高度環境分析研究棟の 核燃料物質使用変更許可申請について

令和5年10月18日

国立研究開発法人日本原子力研究開発機構
原子力科学研究所 臨界ホット試験技術部

③標準試料調製室における取扱数量を増量

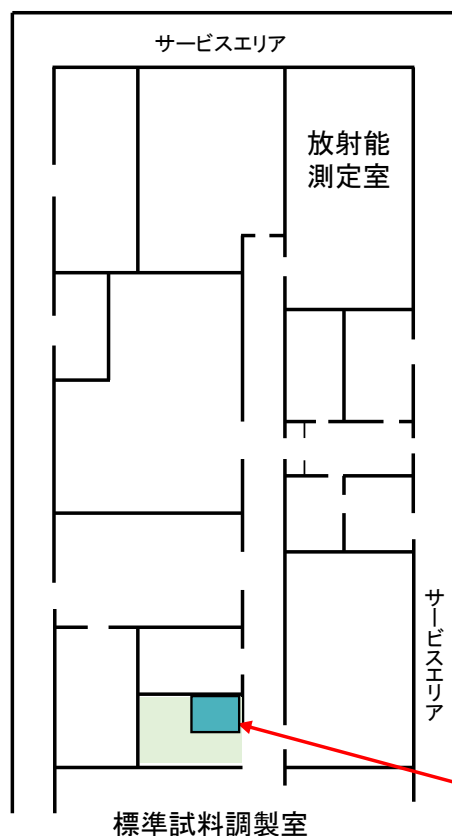
分取作業について作業性を改善するため、標準試料調製室で使用するプルトニウムの取扱数量を増量する。

【既許可】

標準試料調製室

プルトニウムの1回当たりの最大使用数量： $1 \times 10^{-6} \text{ g}$

【変更】

標準試料調製室

プルトニウムの1回当たりの最大使用数量： $10 \times 10^{-6} \text{ g}$

※取扱量の変更に伴い、作業環境中の安全評価については評価の見直しを行った。閉じ込めの機能のうち「管理区域内の放射性物質濃度」の評価位置が、放射能測定室から標準試料調製室に変更する。

⑤ 器具洗浄室における取扱方法を追加

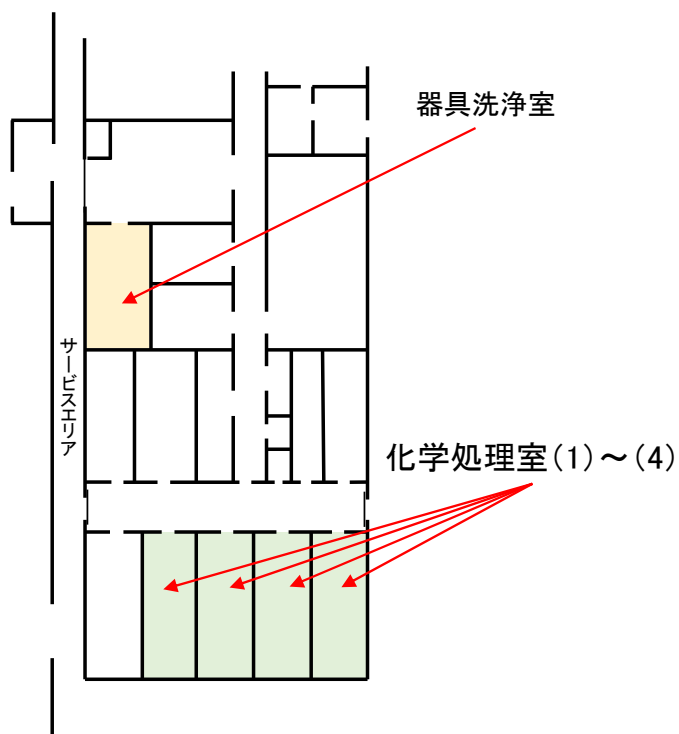
保障措置分析の進展に伴い作業効率を上げる必要があることから、器具洗浄室の使用の方法に、化学処理室（１）～（４）と同様の内容を追加。

【既許可】

使用の方法

核燃料物質を使用した器具等の洗浄を行う。

【変更後】

使用の方法

極微量の核燃料物質を標準物質あるいはスパイクとして添加した試料から測定元素の分離精製を行う（主にイオン交換法）。測定試料の調製を行う（電着試料等）。また、核燃料物質を使用した器具等の洗浄を行う。

【適合性】 遮蔽 (2/2)

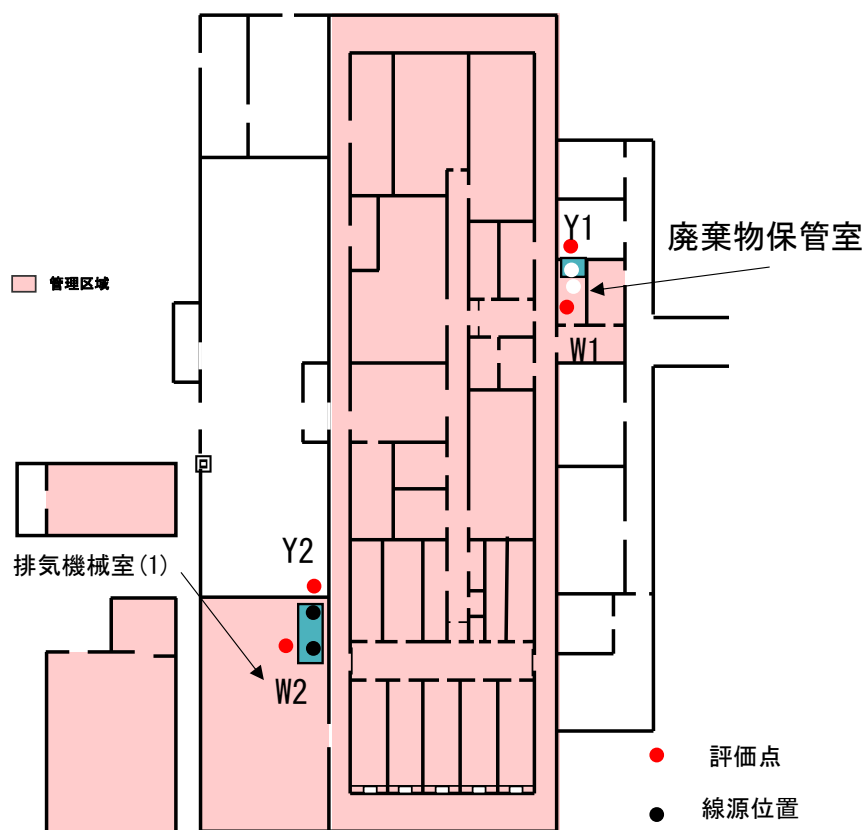
既許可の遮蔽計算では、核燃料物質の同位体組成比として、共通編と同じ使用済燃料由来の組成比を用い、保守的な評価をしていた。

一方、高度環境分析研究棟では、校正用標準試料として同位体組成比を調整していることから、評価対象核種の見直しを図った。

評価結果

保管廃棄施設	人が常時立ち入る場所 (mSv/週)	管理区域境界 (mSv/3月)
廃棄物保管室	Y1 : 6.1×10^{-4}	Y2 : 7.6×10^{-3}
排気機械室 (1)	W1 : 6.1×10^{-4}	W2 : 7.6×10^{-3}

保管廃棄施設	人が常時立ち入る場所 (mSv/週)	管理区域境界 (mSv/3月)
廃棄物保管室	Y1 : 1.8×10^{-4}	Y2 : 2.3×10^{-3}
排気機械室 (1)	W1 : 1.8×10^{-4}	W2 : 2.3×10^{-3}

本施設の最大存在量の核燃料物質全量を取扱うことを想定した場合でも、人が常時立ち入る場所における実効線量は、1mSv/週を超えることはない。また、管理区域における外部放射線の線量限度である1.3mSv/3月についても、超えることはない。
